Canada Parks Agency
Restoration of Grande-Grave wharf – Forillon National
park
Project N° 1413-5
Addendum n° 02

MODIFICATIONS ON PLANS AND SPECIFICATIONS

Dessin TRAVAUX MARITIMES ÉLÉVATIONS K-L-M-N-O

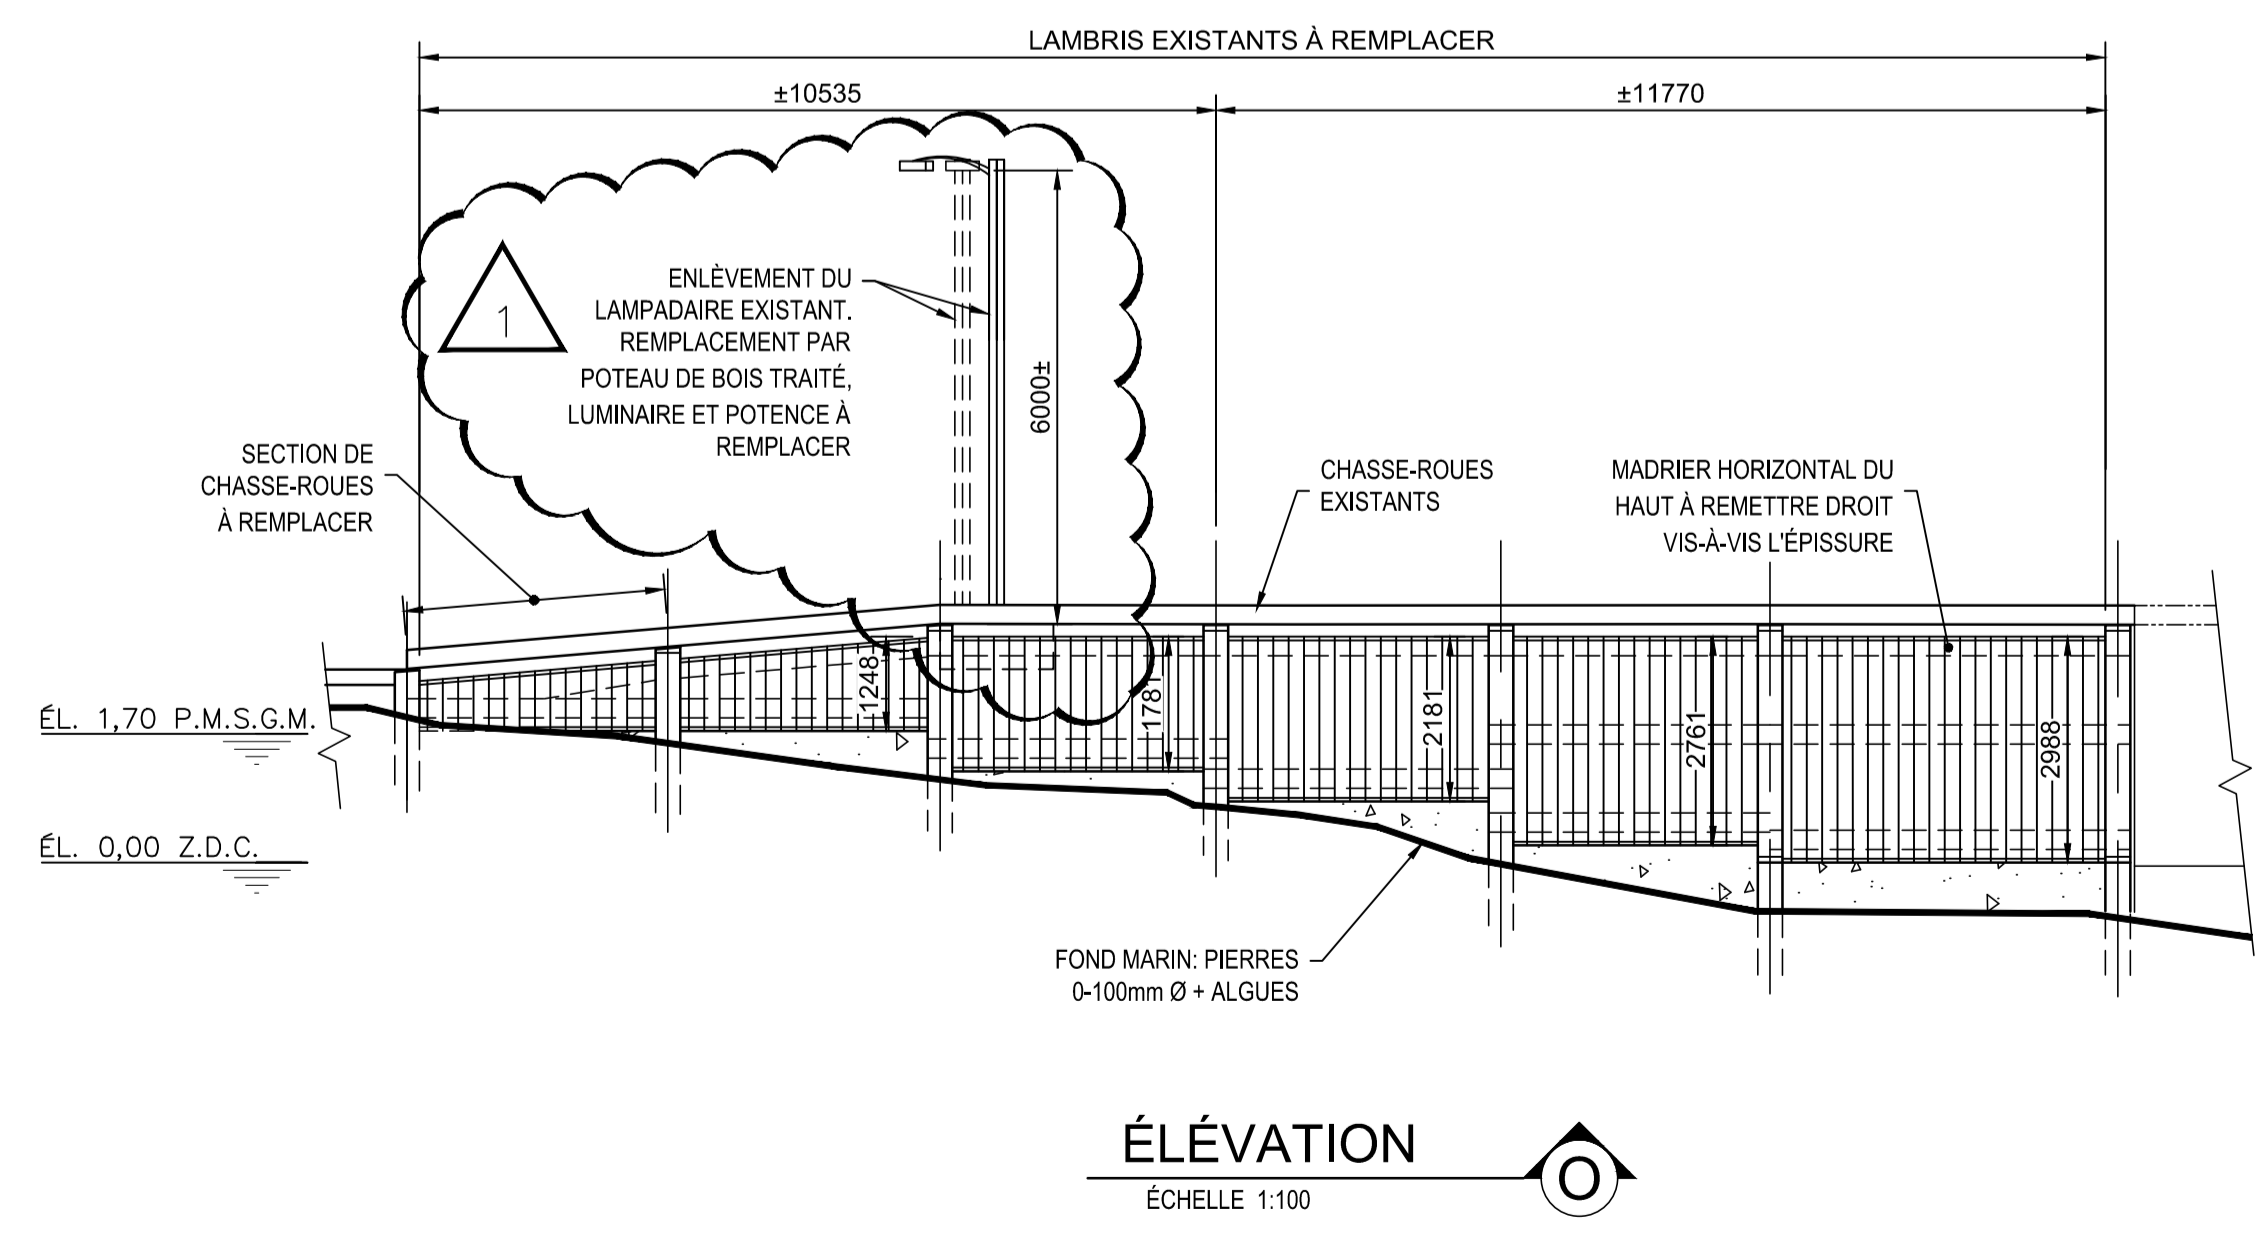
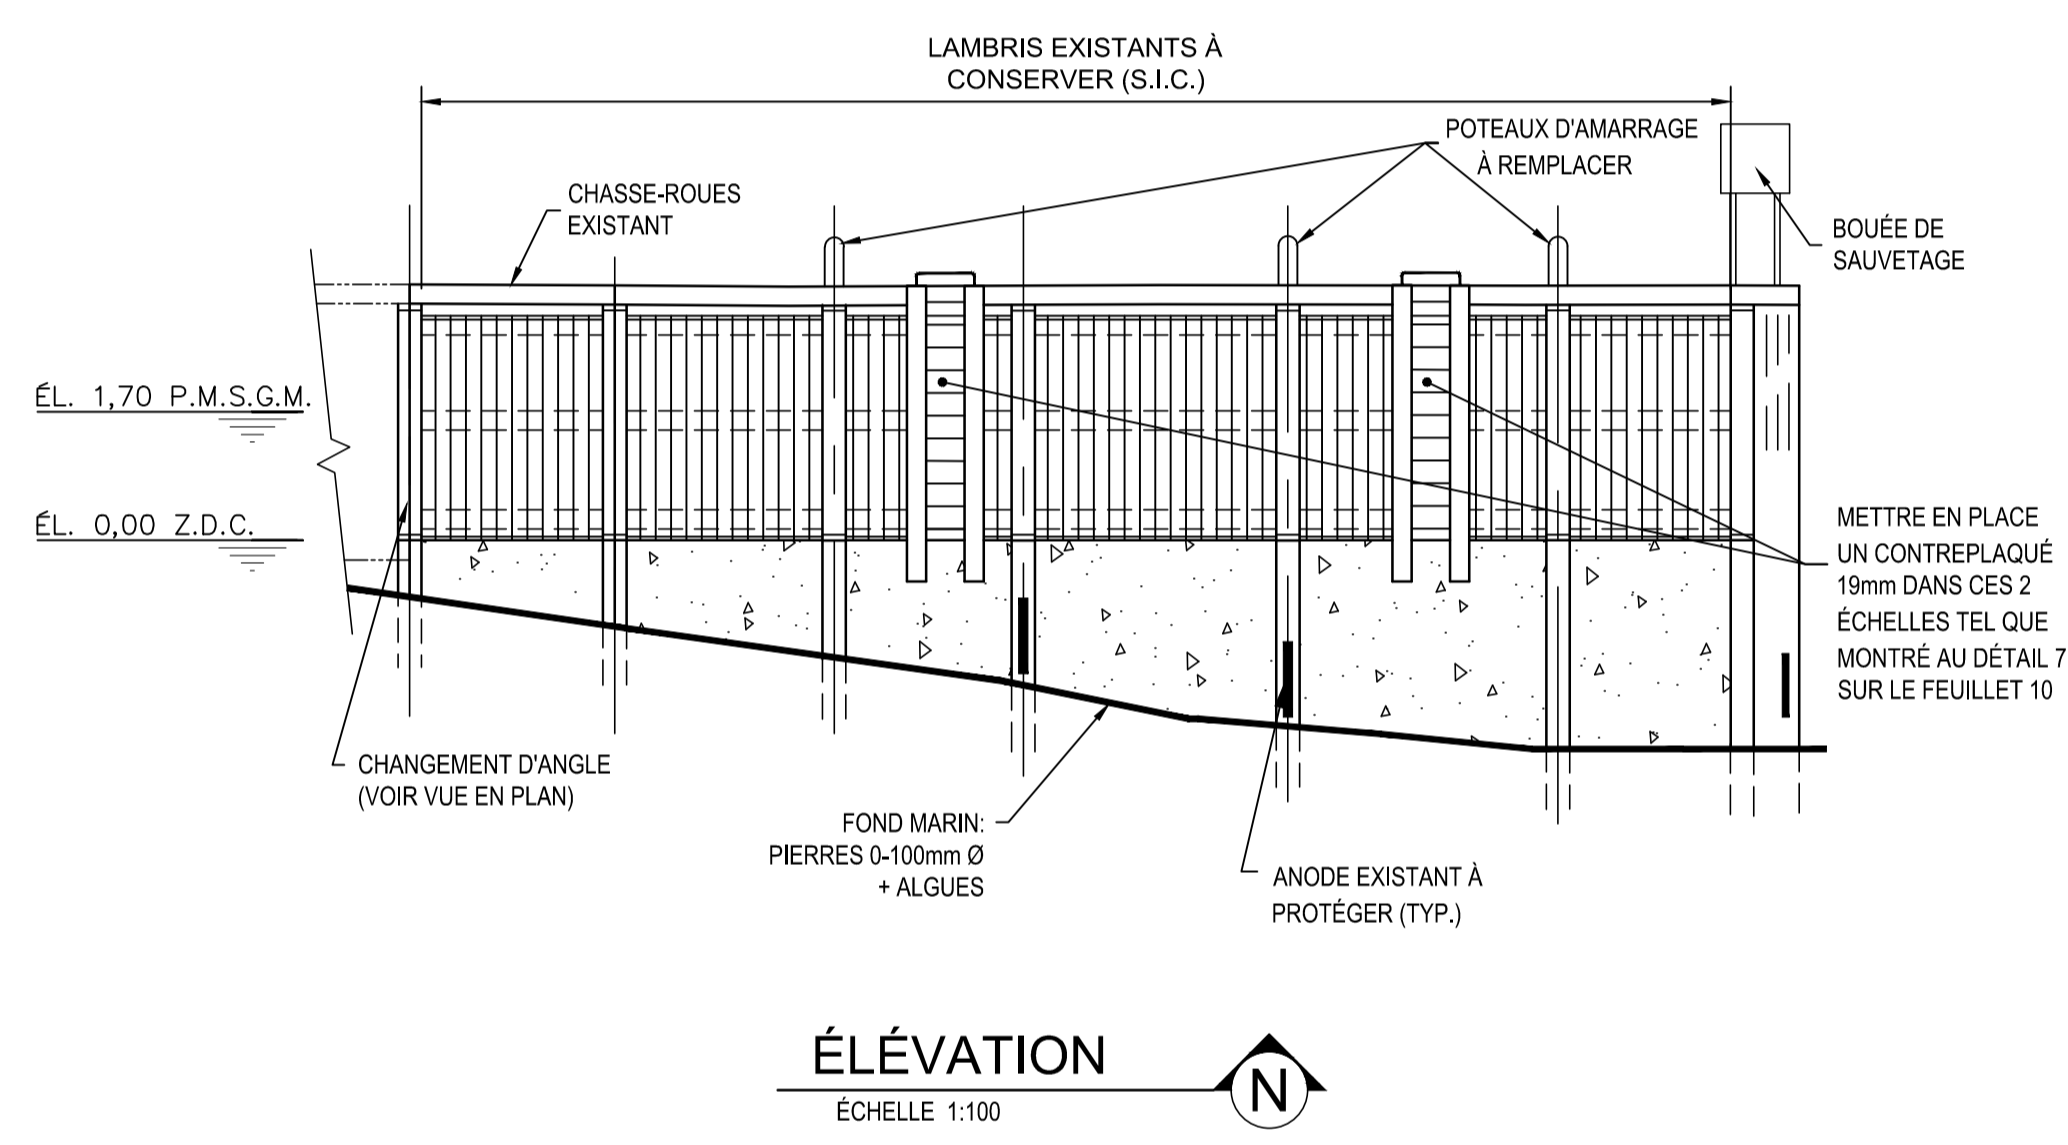
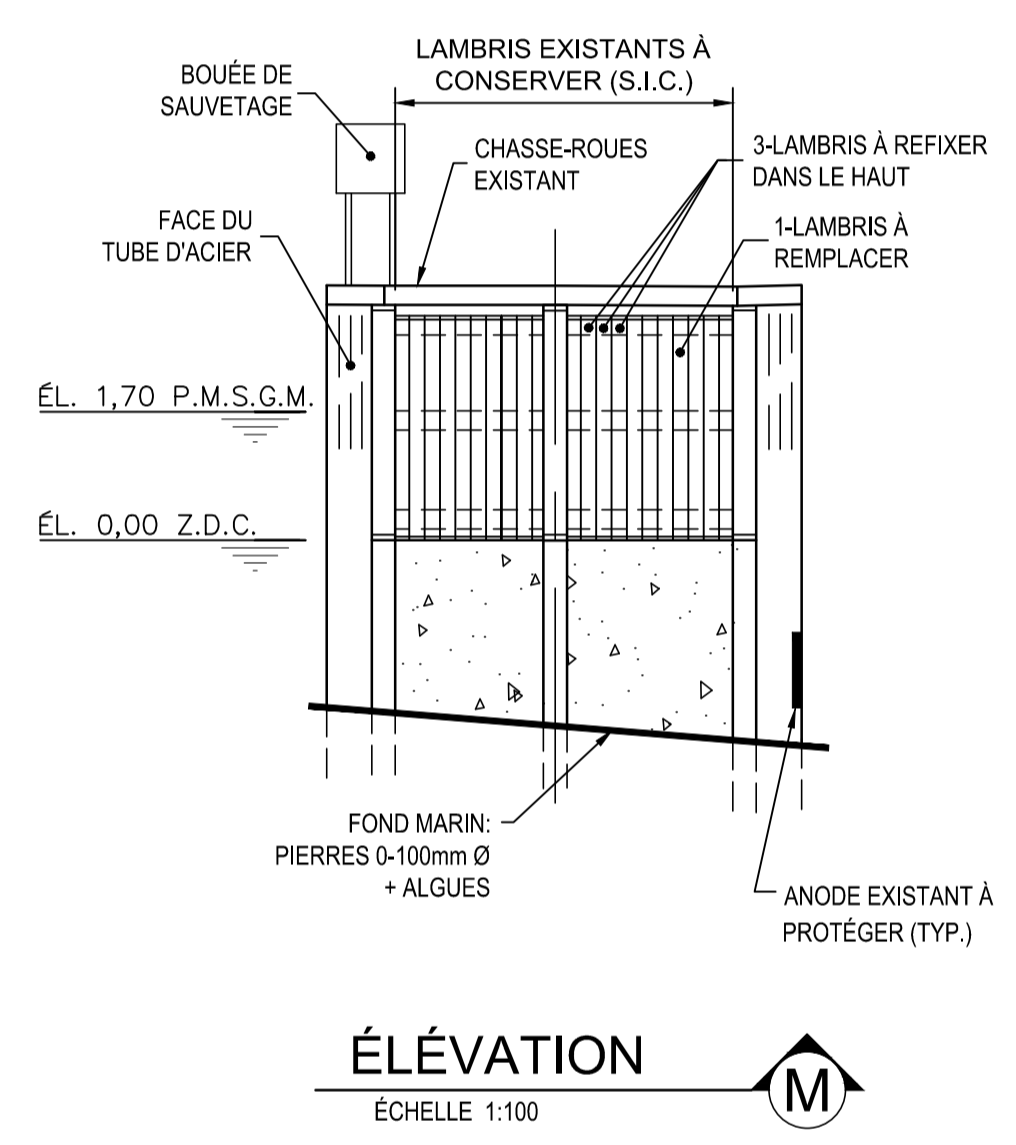
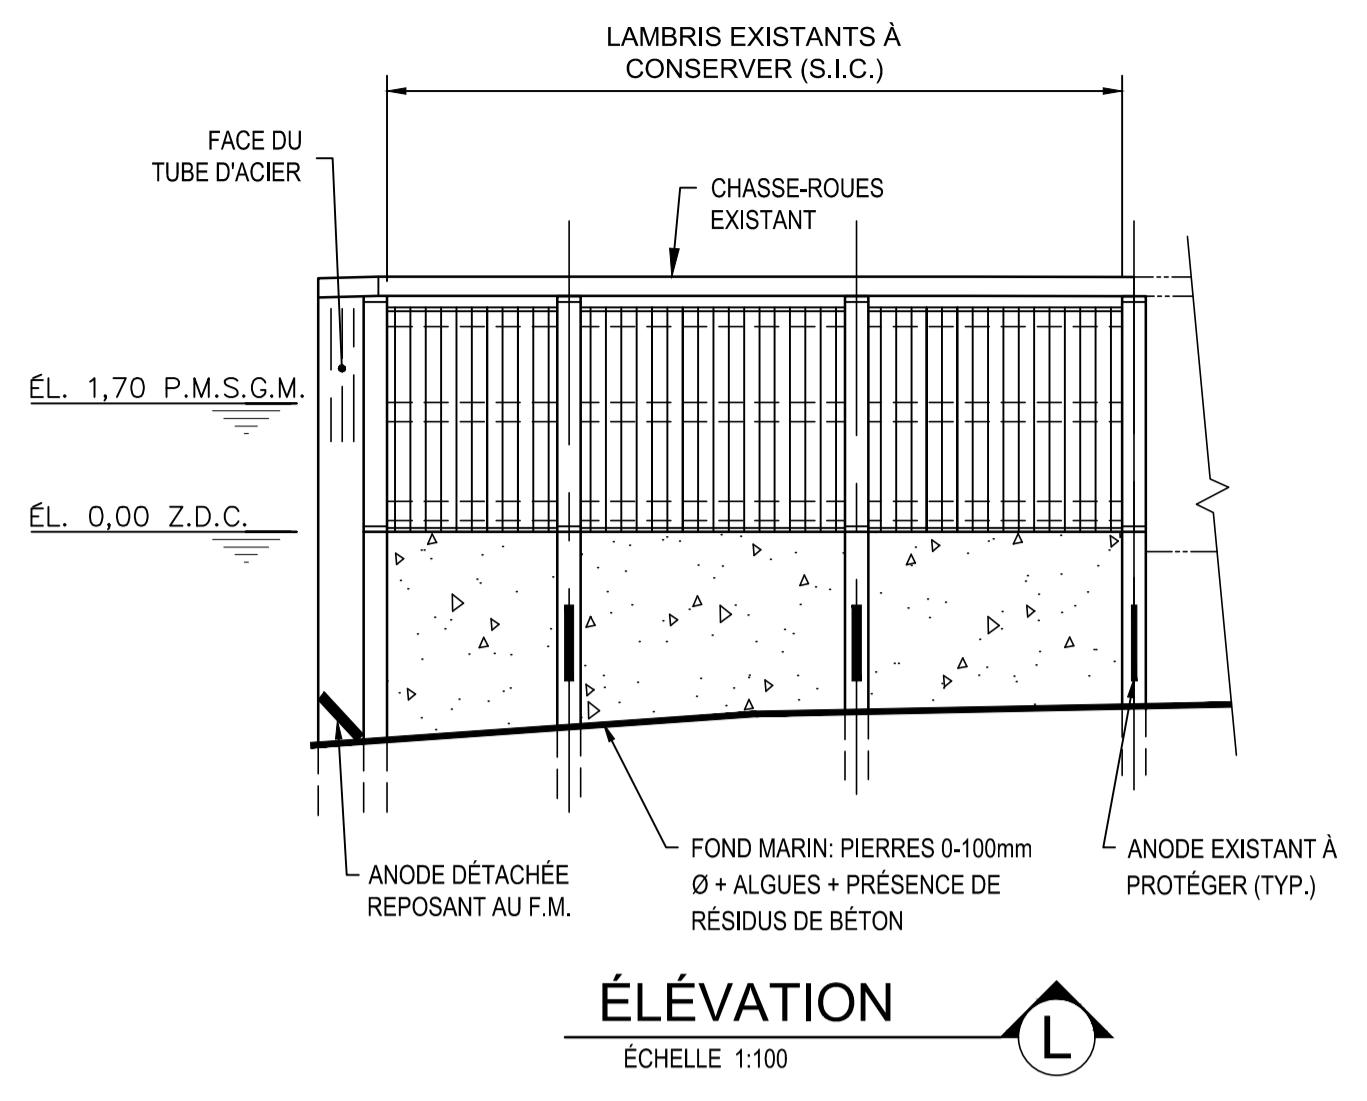
1.5 Modifications on plans, sheet 8 is cancelled and replaced by sheet 8 – Addendum n° 2:

- Modification of the description of the existing lamppost intervention on the elevation view O.
